nr ref. 25/RB/2021

Znak sprawy: ZP.262.43.2021

Dotyczy: przetargu nieograniczonego – pisemnego na budowę ściany oporowej przy budynku rozdzielni SN na terenie kotłowni przy ul. Grażyńskiego

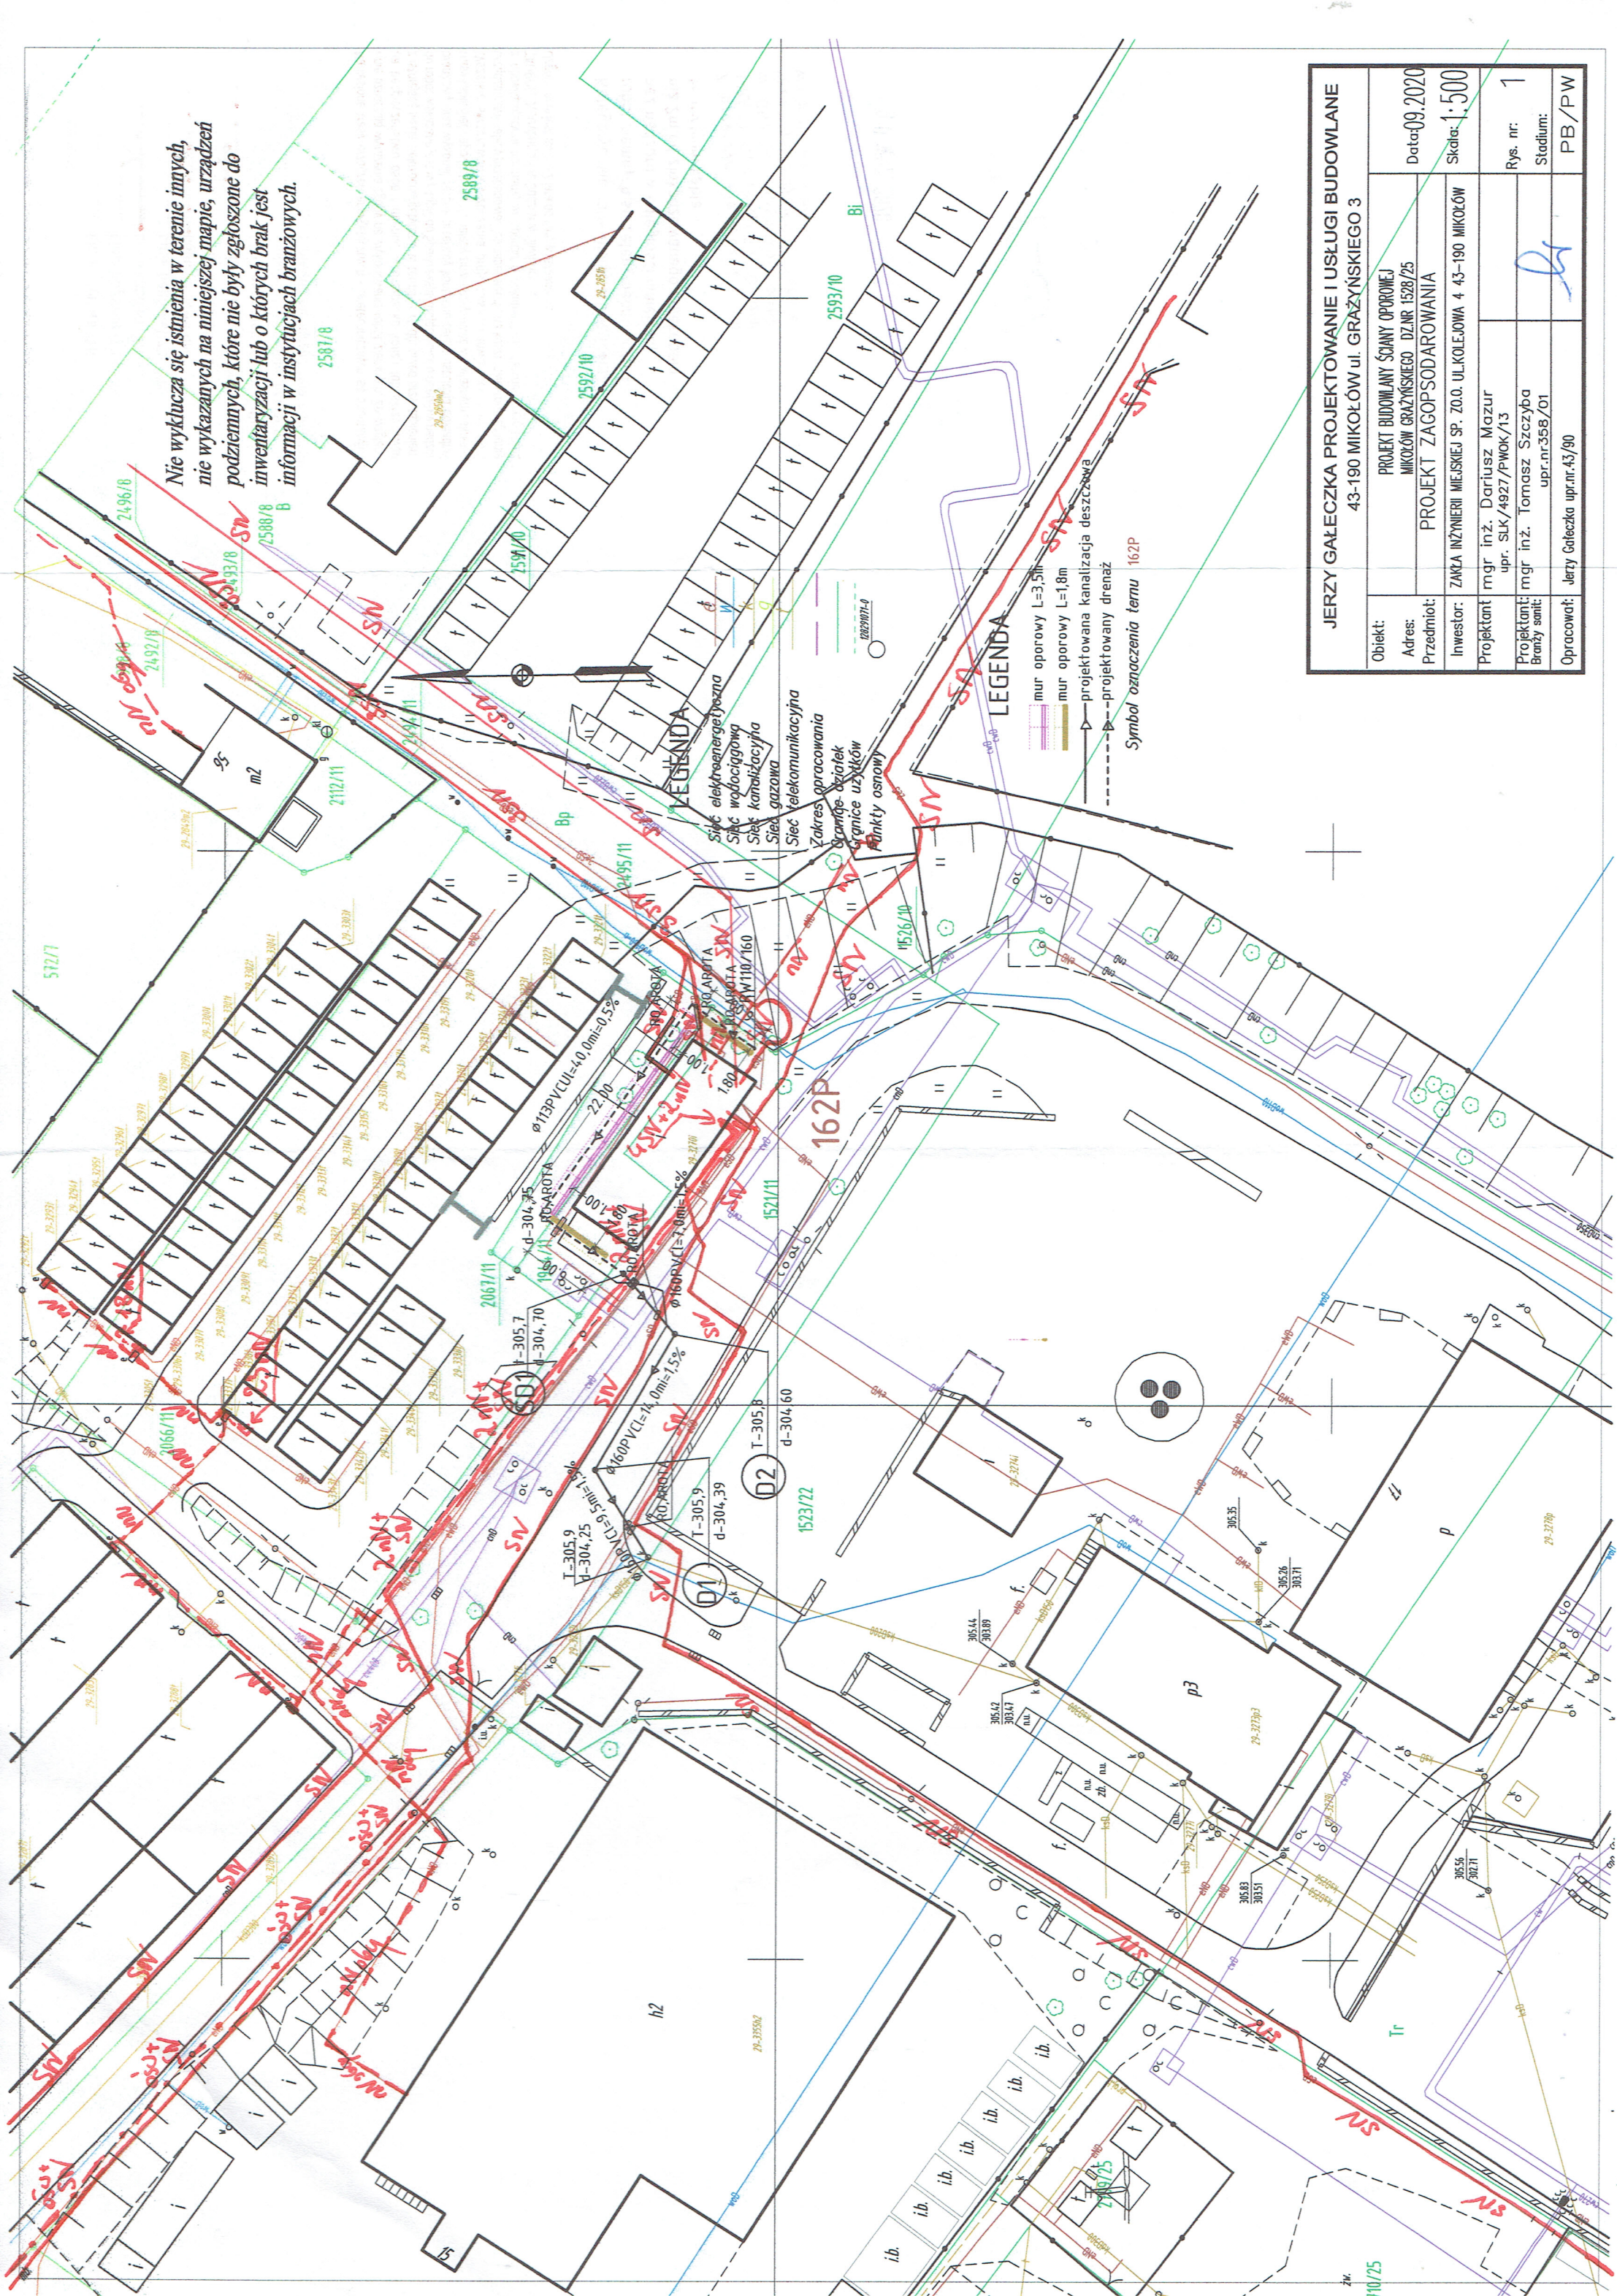
W związku z brakiem w udostępnionej dokumentacji PZT proszę o informację czy przebieg kabli koliduje z planowaną ścianą oporową? Jeżeli tak, proszę o informację jak rozwiązać zaistniałą sytuację

Dotyczy: wniosku o naniesienie uzbrojenia terenu i uzgodnienia projektowanej ściany oporowej oraz drenaż z kanalizacją deszczową, Mikołów, ul. Grażyńskiego 17, dz. nr 2067/11, 1944/11, 1521/11. (TD/OGL/OMD/UB/MP/4756/2020)

Dokładne położenie naniesionych kabli (w miejscach kolizji) należy ustalić za pomocą przekopów kontrolnych, wykonanych ręcznie (bez użycia sprzętu mechanicznego).

Projektowaną kanalizację deszczową w tym drenaż oraz studzienki należy wybudować w odległości poziomej nie mniejszej niż 0,5m od zlokalizowanych przekopem kontrolnym kabli elektroenergetycznych SN, nN i oświetlenia ulicznego.

Projekt został uzgodniony z Tauron. W załączeniu dokumenty.

W przypadku wystąpienia kolizji lub niewystarczającej głębokości położenia istniejących kabli energetycznych w trakcie wykonywania inwestycji, należy wystąpić o nieodpłatne wydanie warunków zabezpieczenia lub przebudowy naszych urządzeń w Regionie Spółki TAURON Dystrybucja S.A. mieszczącej się w Chorzowie przy ul. Olszewskiego 1 Adres do korespondencji – Katowice ul. Lwowska 23. Skrzyżowania z kablami SN, nN i oświetlenia ulicznego należy zabezpieczyć zgodnie z załącznikiem (wytyczne do zabezpieczenia kabli) dołączonego do niniejszego uzgodnienia.
